嘉磐惠文

5樓A戶

客戶工程變更單

A戶 建築平面圖(套上層樑)

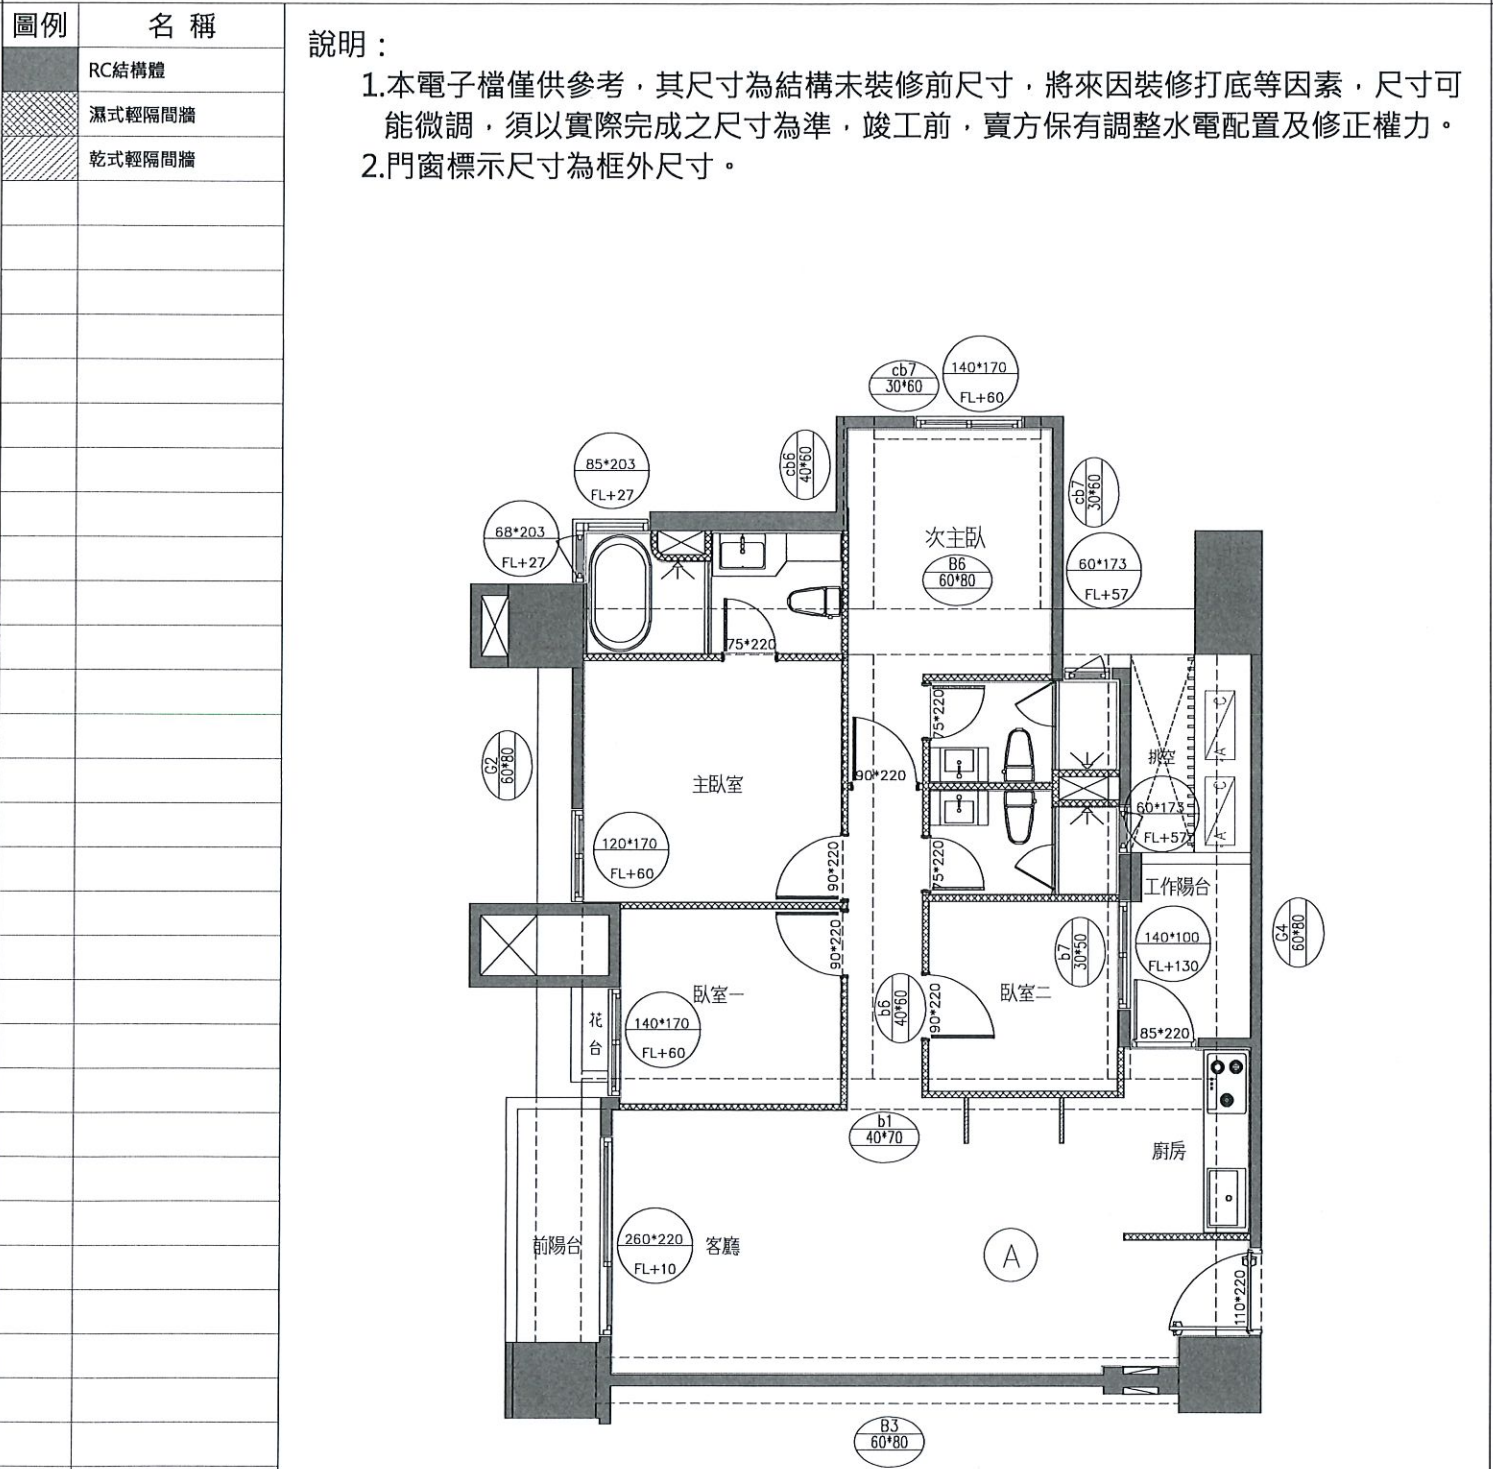
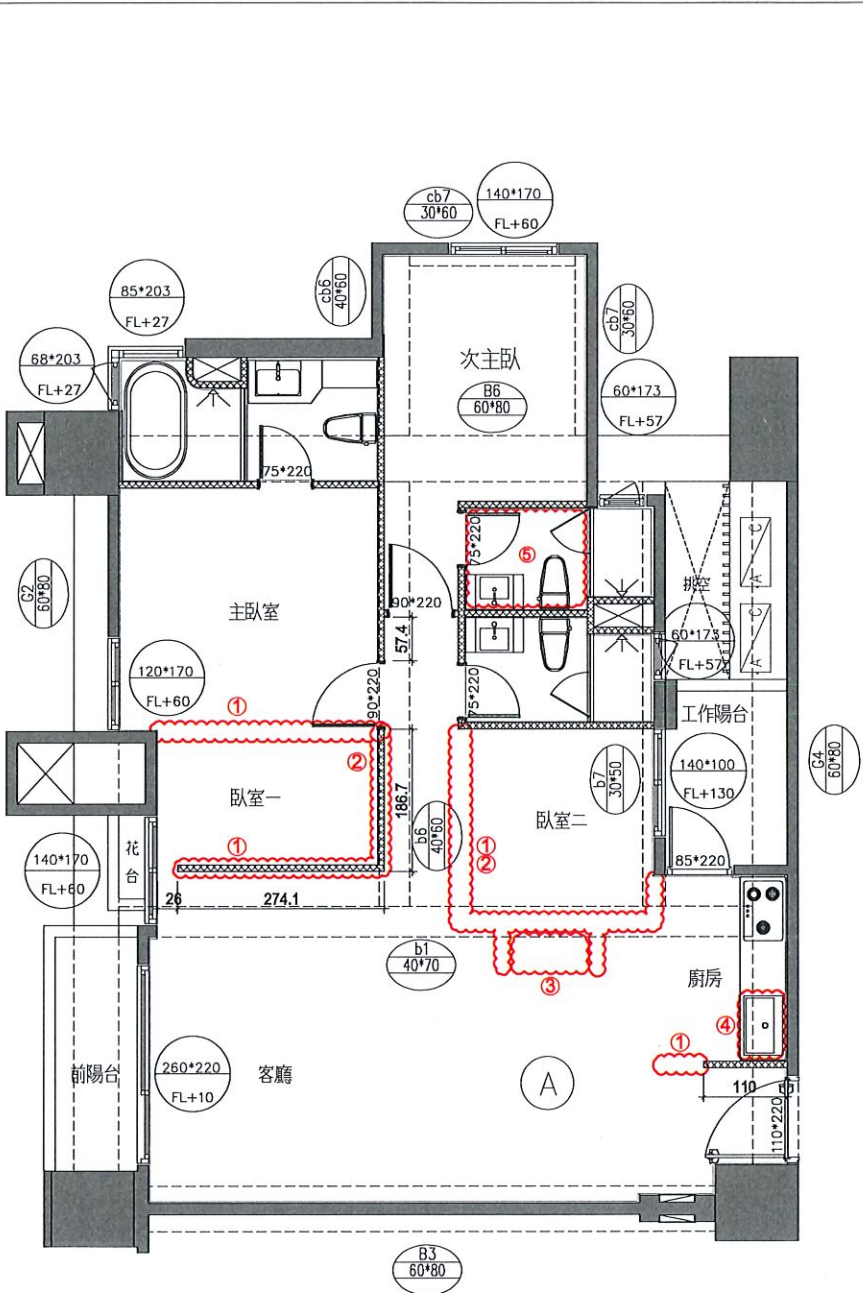
- 1.輕隔間、油漆追減or範圍變更
- 2.臥室門框扇追減X2
- 3.電器櫃全追減，設備點交
- 4.廚房水槽選色(灰)+下崁
- 5.次主浴抽風機變更為暖風機

a.追加220V暖風機電源
b.客廳及走道木地板變更為選配(深色)臥室為標配(淺色)

A戶 地坪材質範圍示意平面圖

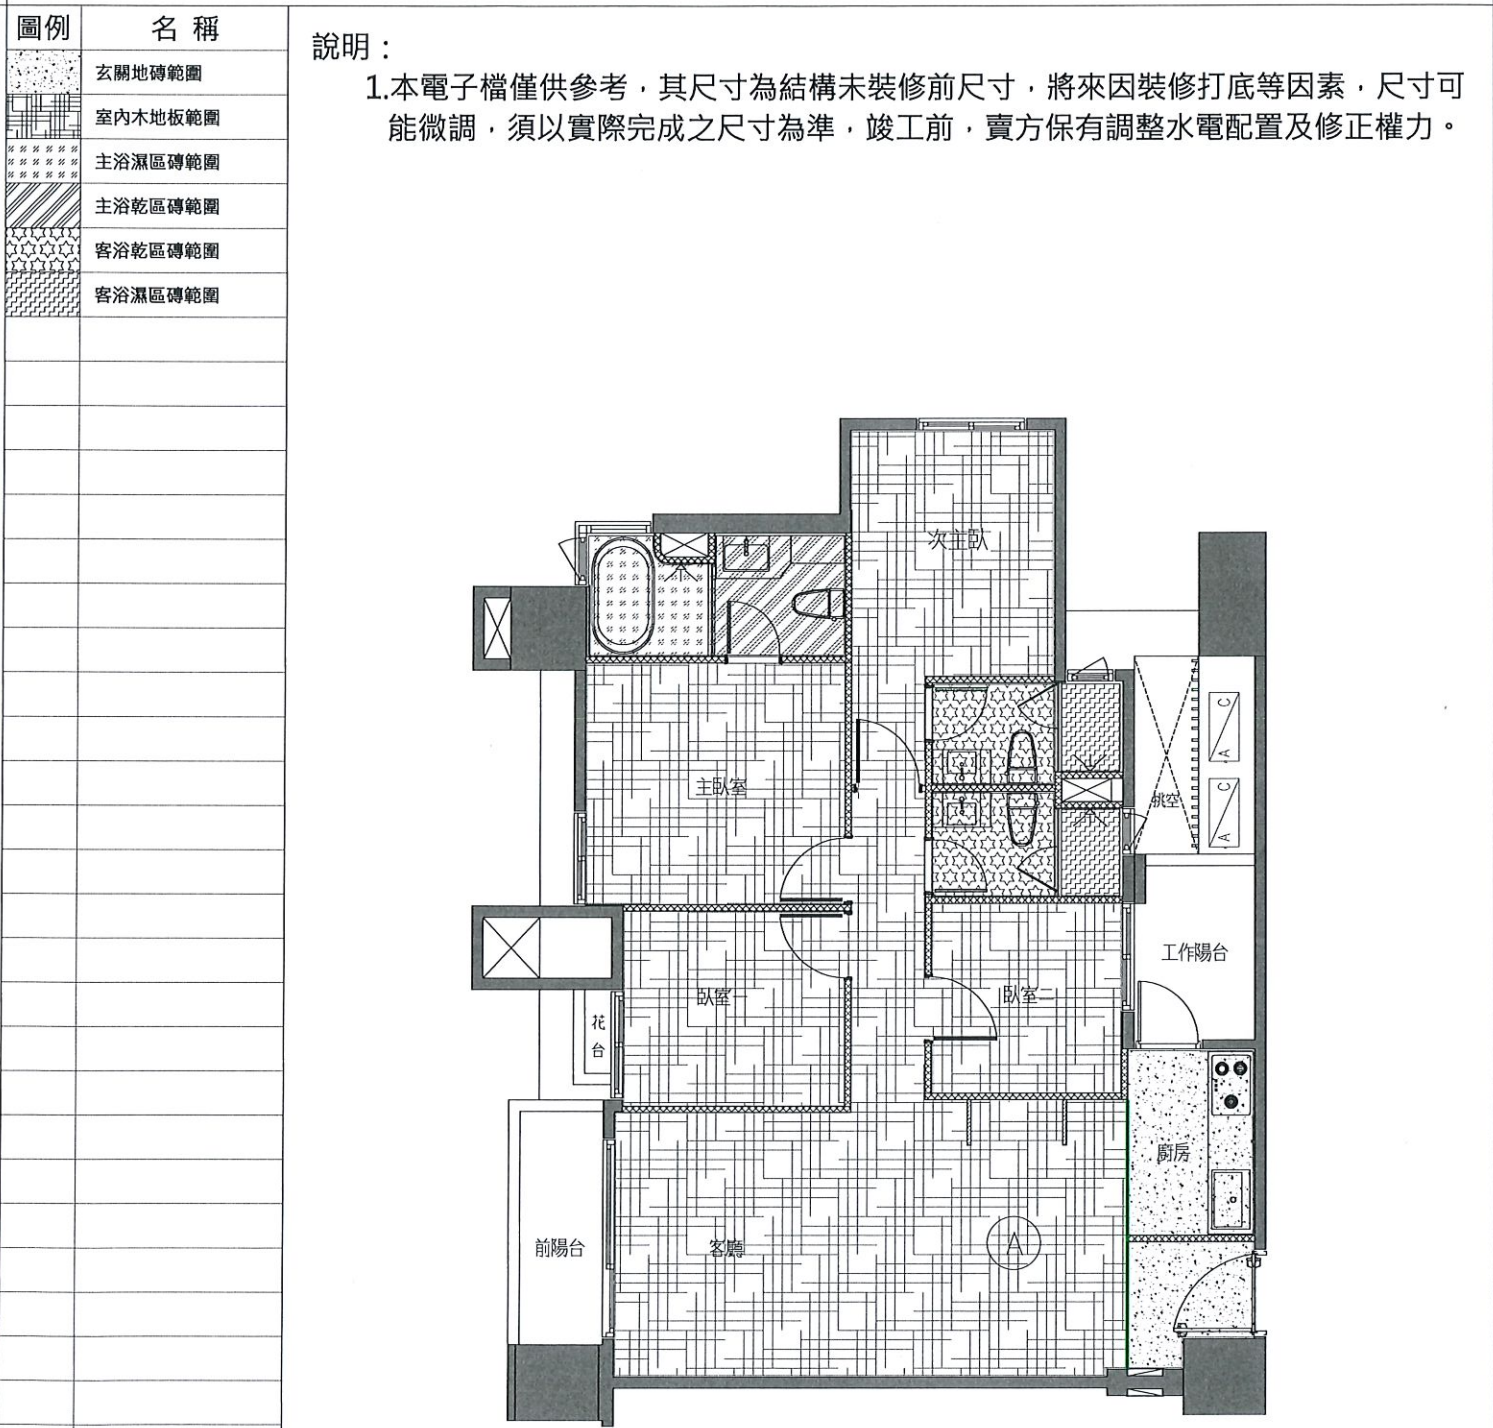
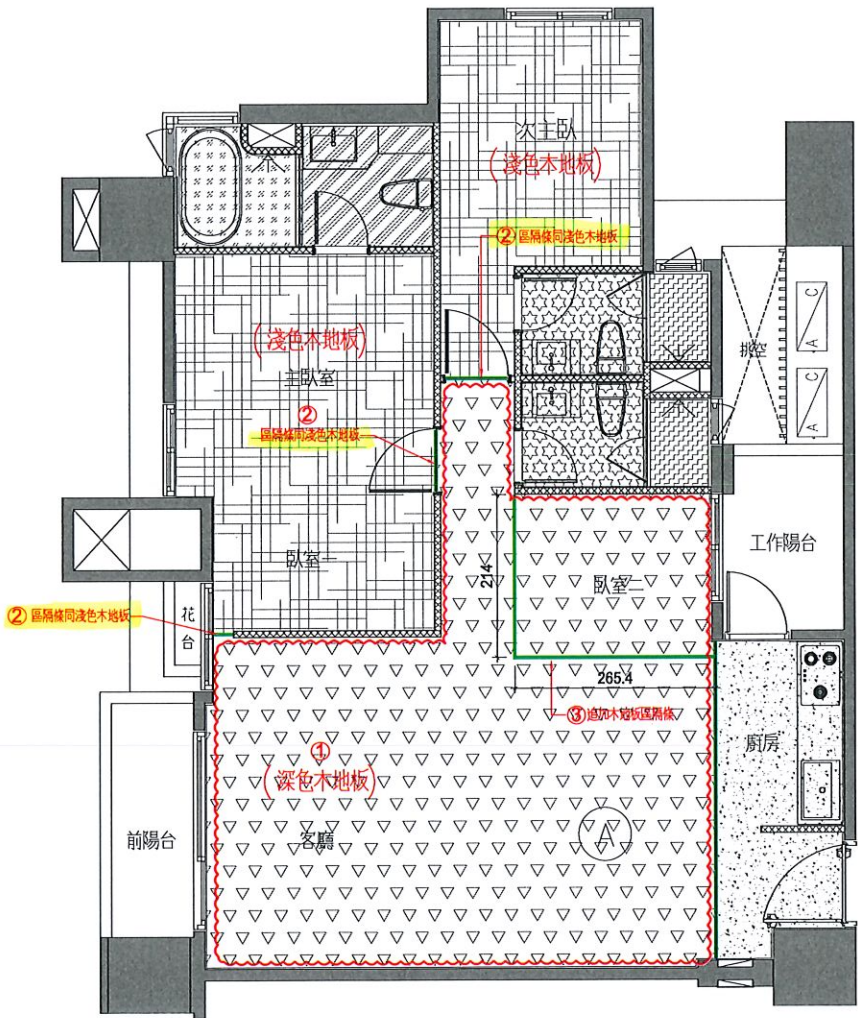
- 1.木地板變更為(深色)木地板
- 2.臥室區隔條同淺色木地板
- 3.客廳追加木地板區隔條

A戶 天花板範圍示意平面圖(套上層樑)

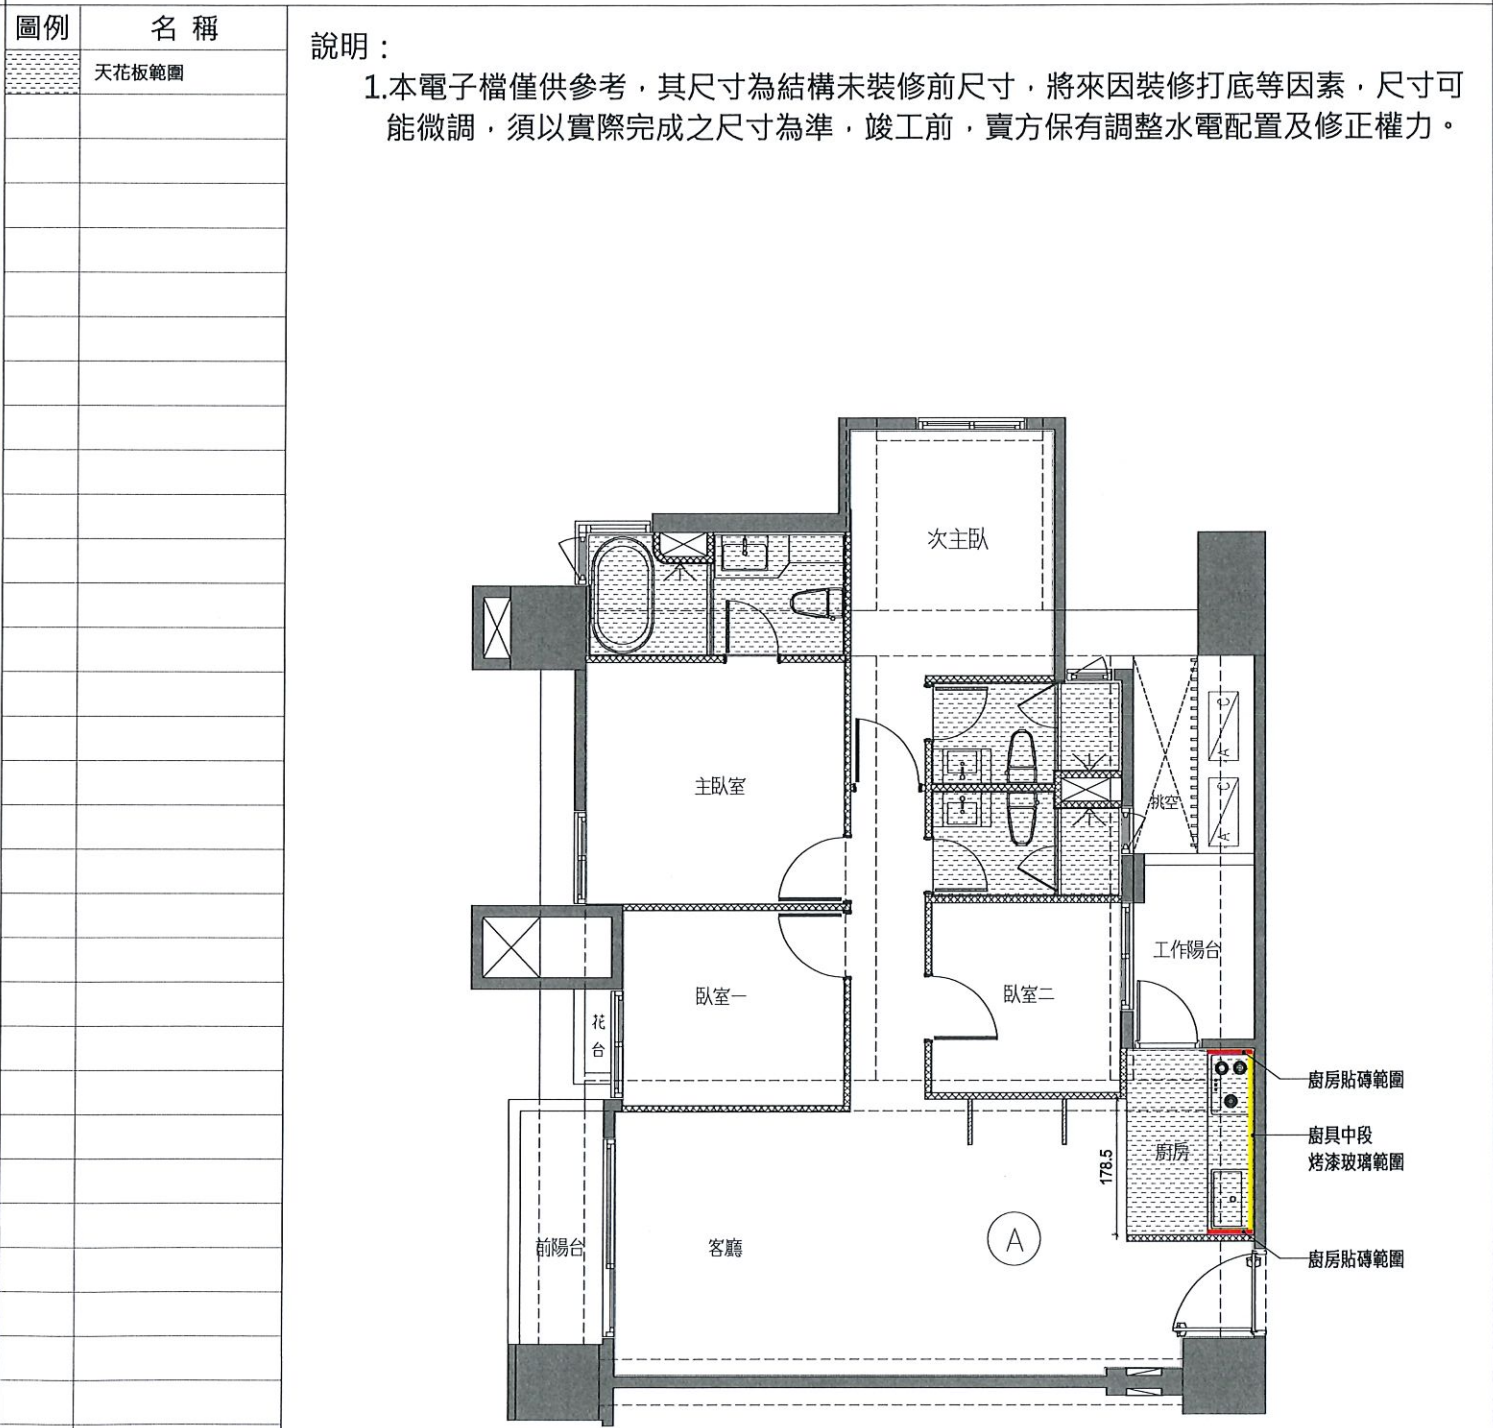
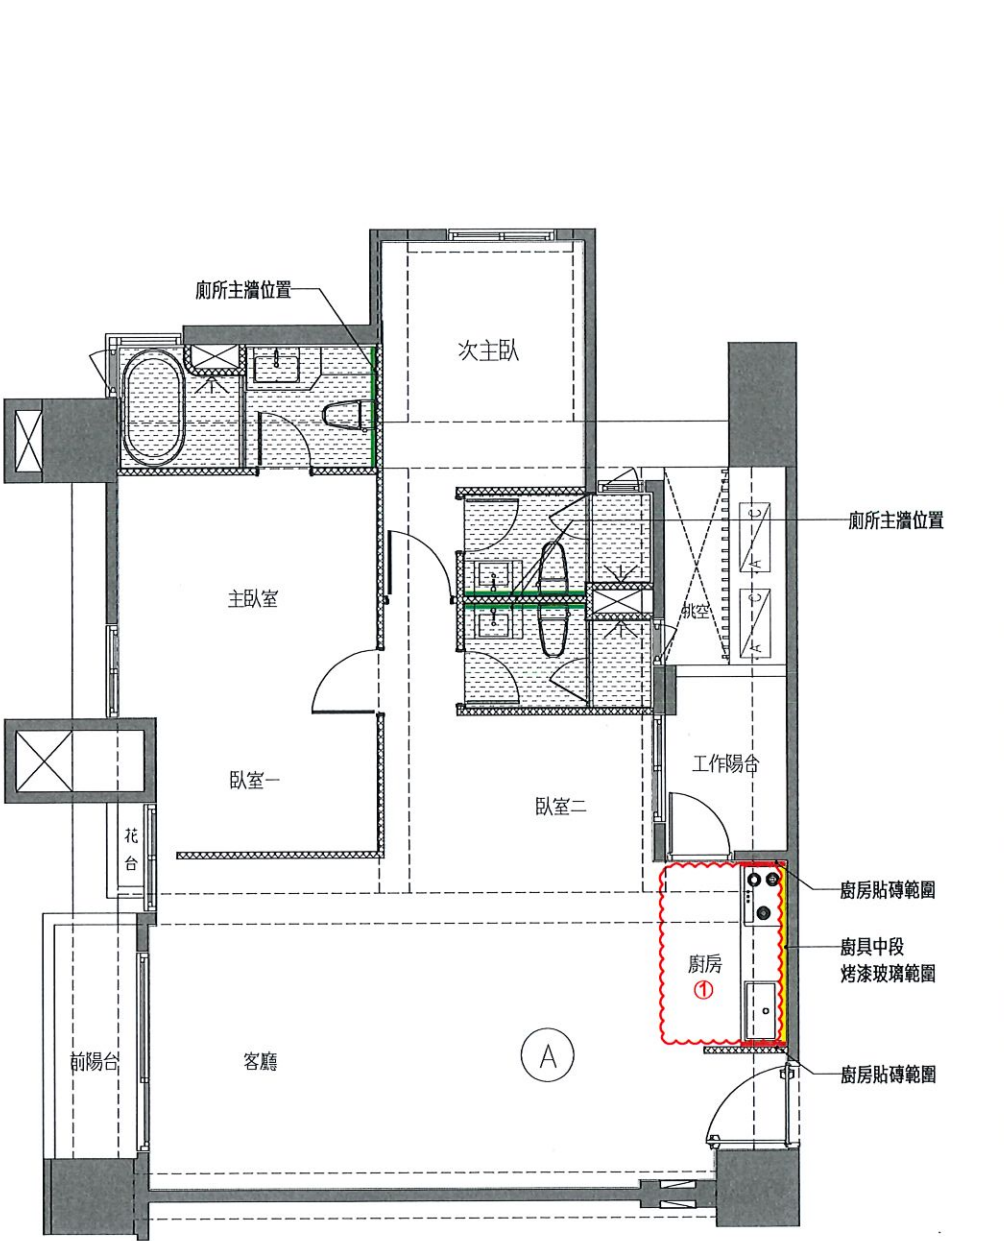
- 1.天花板、立板、油漆追減
 - a.燈具追減x2顆
 - b.此區因樓上層管線外露，結構頂板不補油漆
